十五-二十三層平面圖 (修正後)

合康工程顧問股份有限公司

二十四層平面圖（修正後）

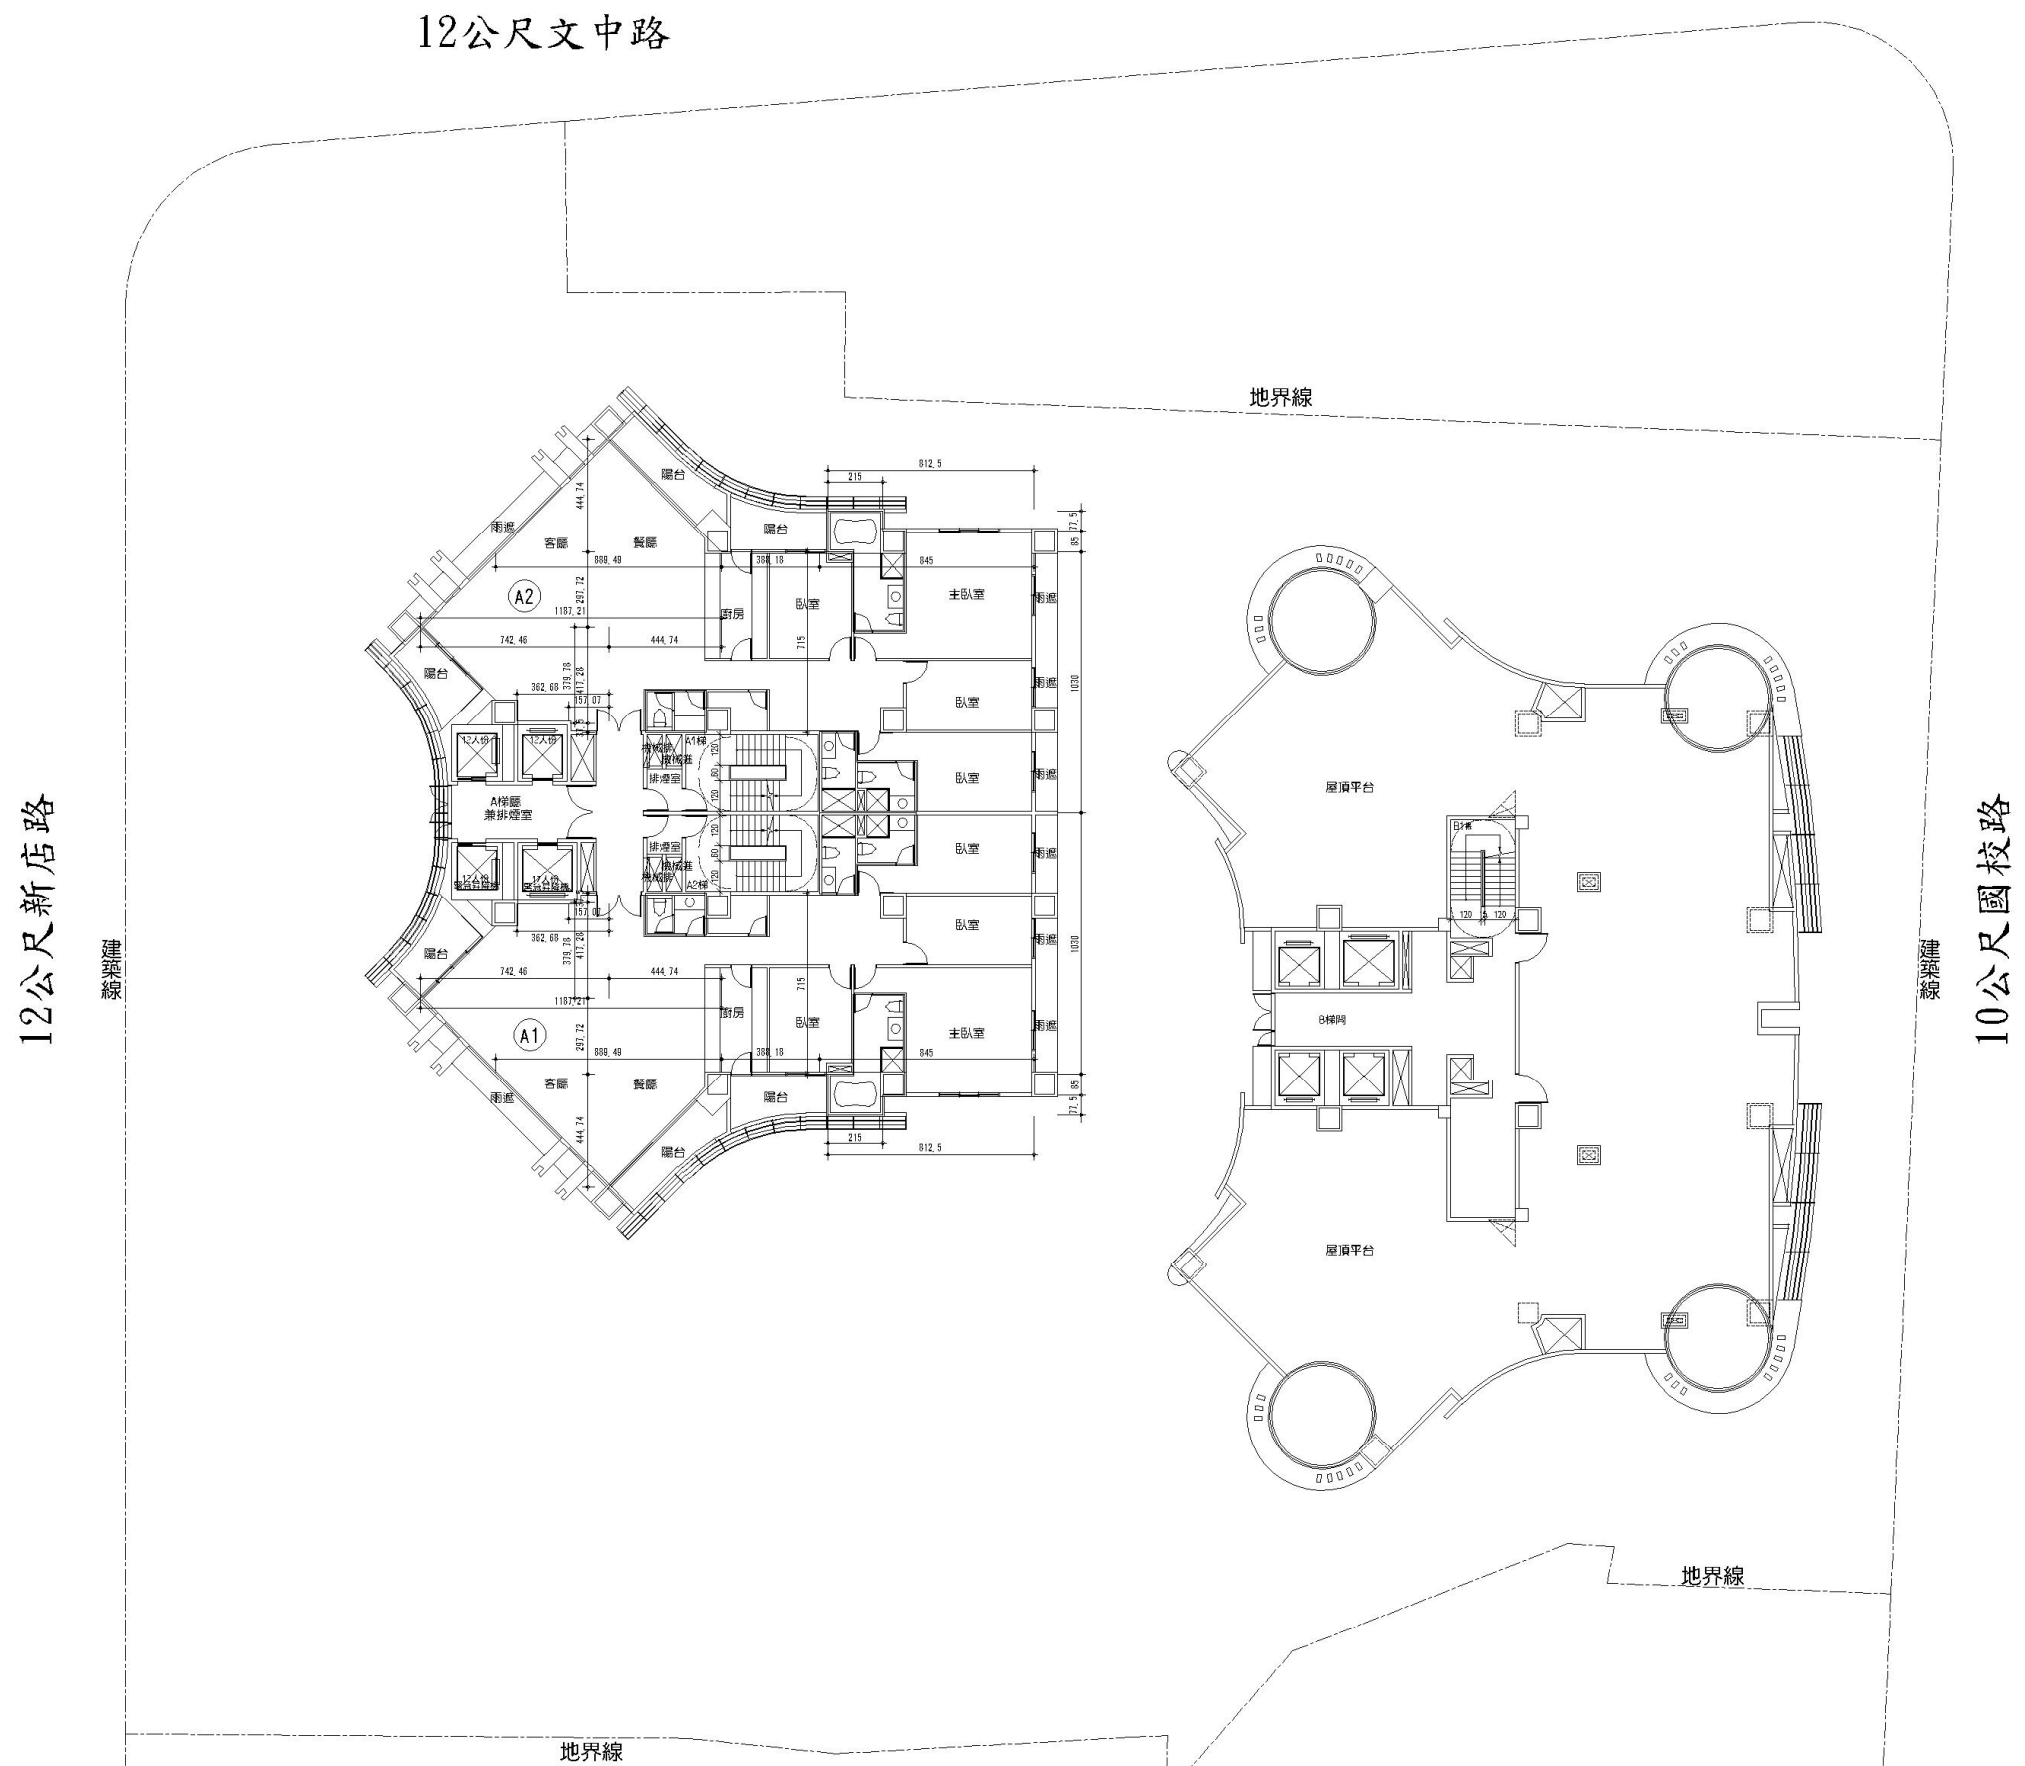
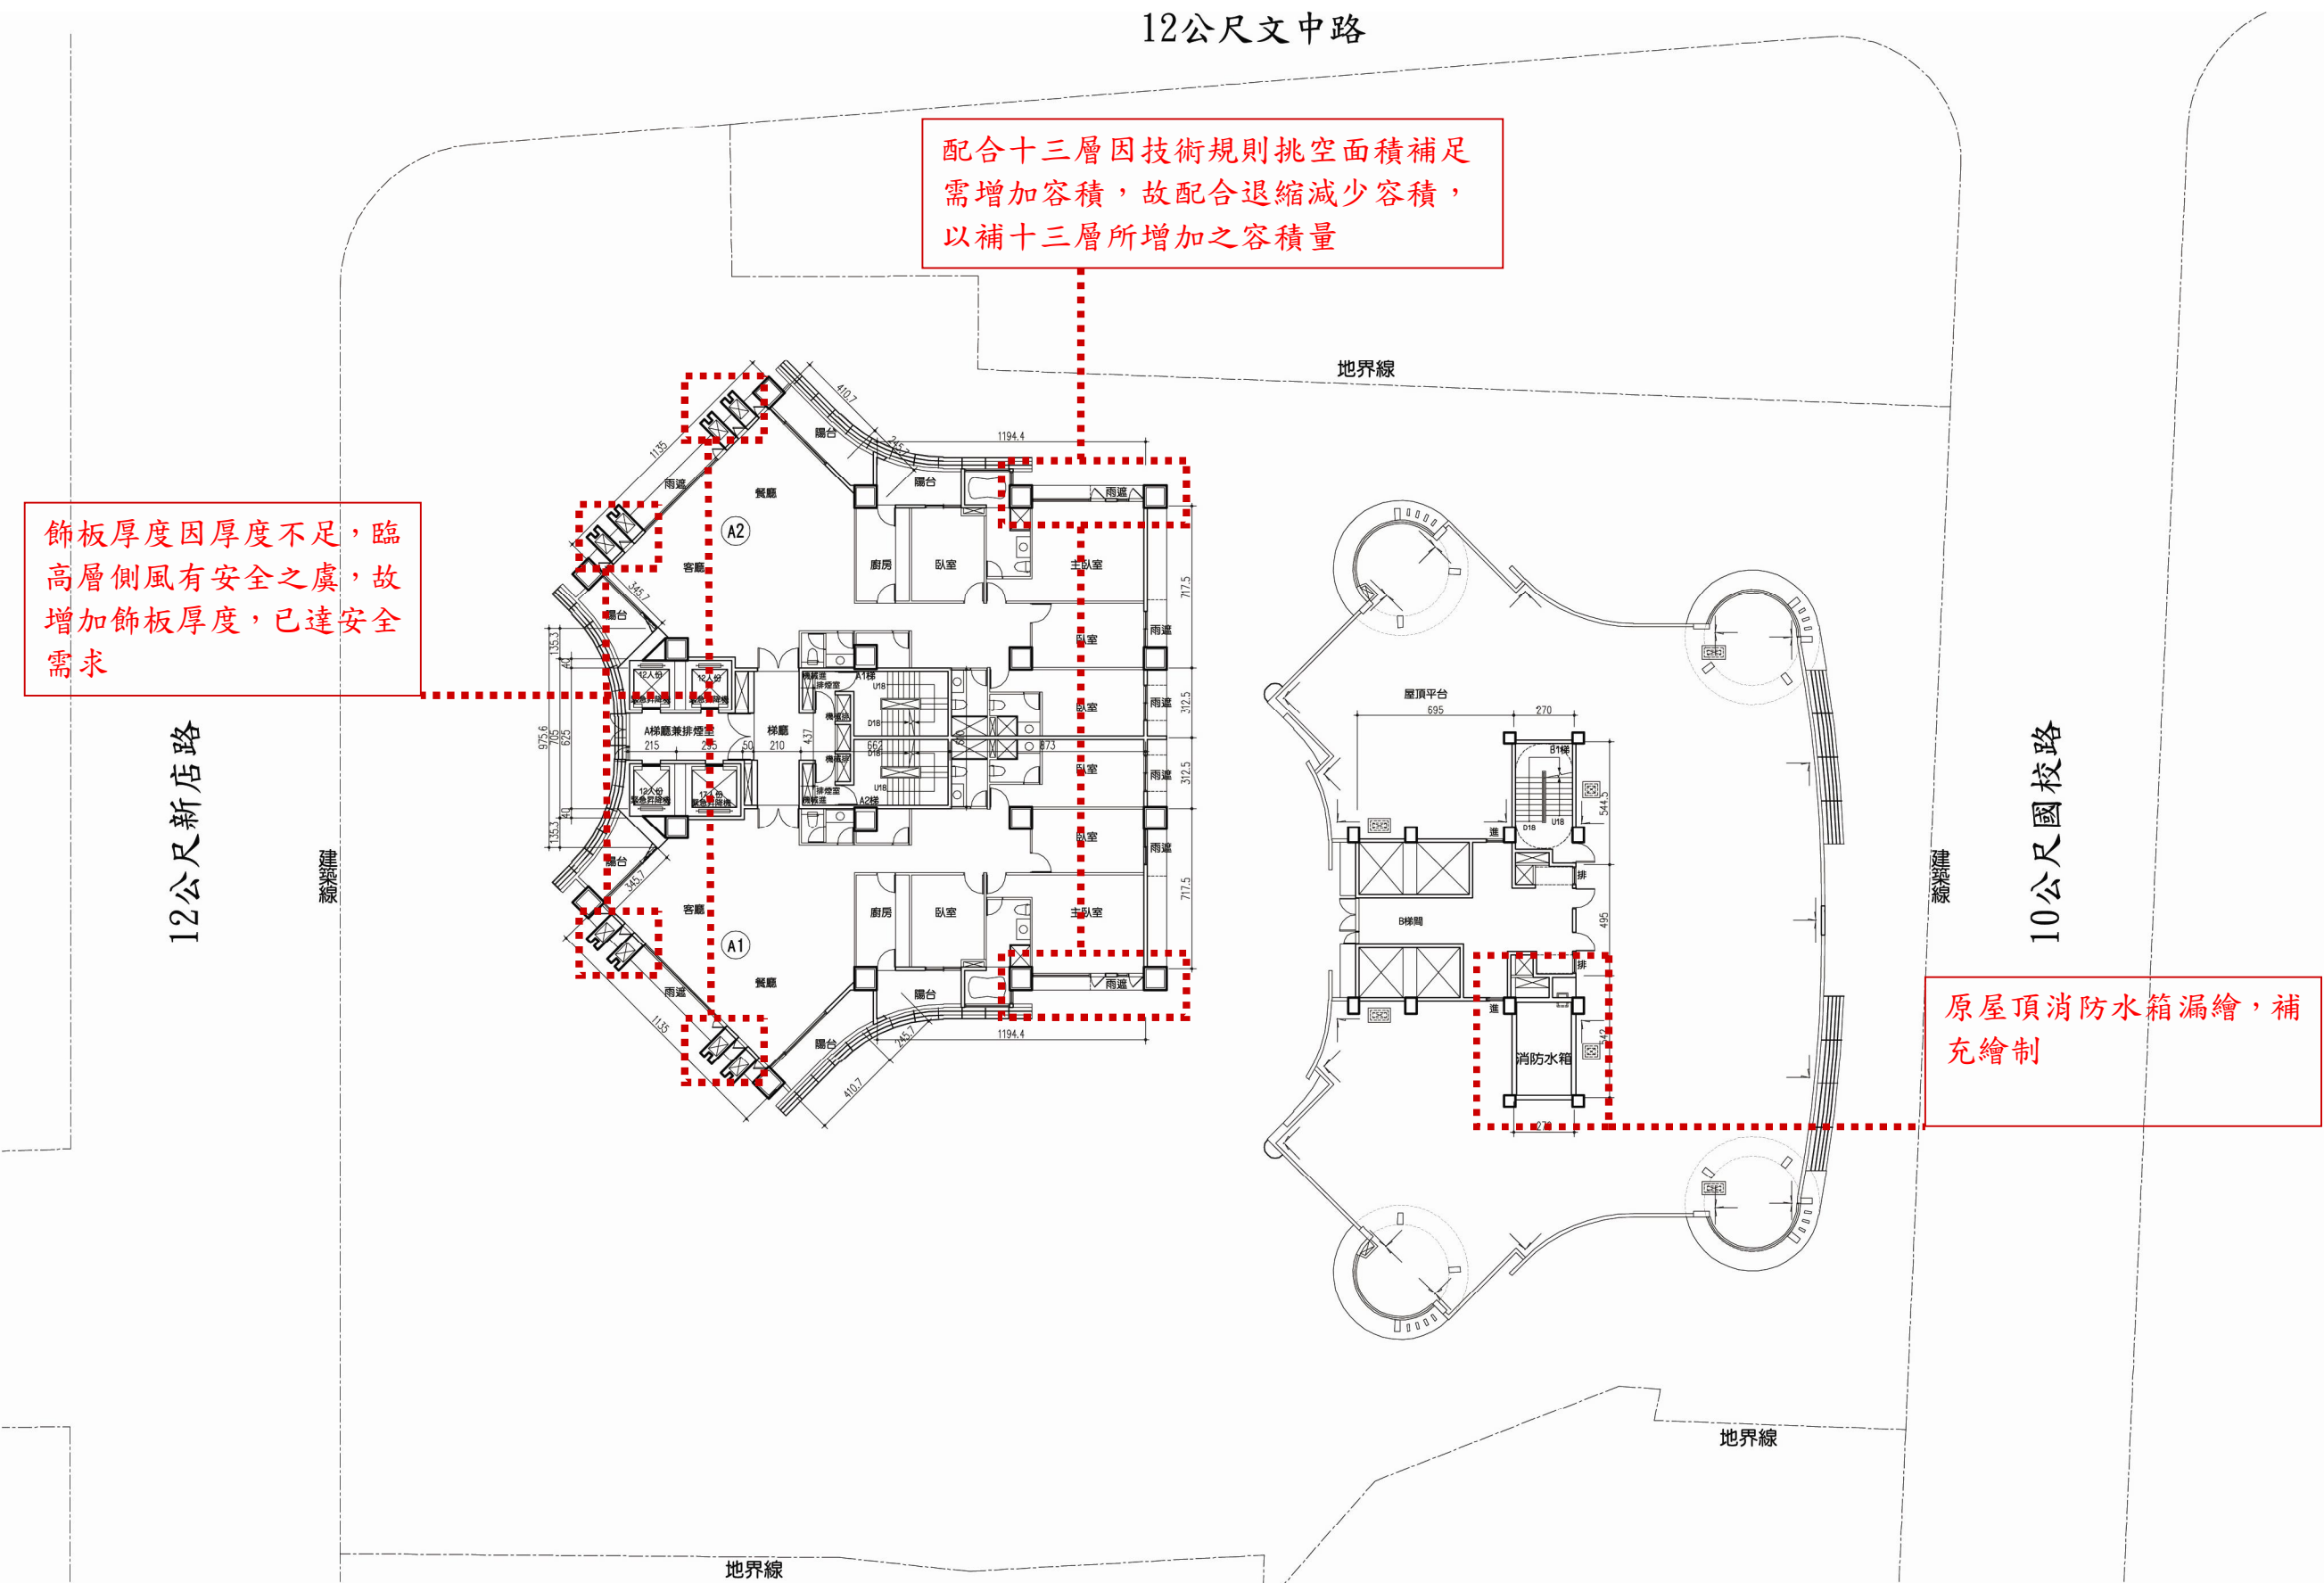
配合十三層因技術規則挑空面積補足需增加容積，故配合退縮減少容積，以補十三層所增加之容積量

飾板厚度因厚度不足，臨高層側風有安全之虞，故增加飾板厚度，已達安全需求

原屋頂消防水箱漏繪，補充繪制
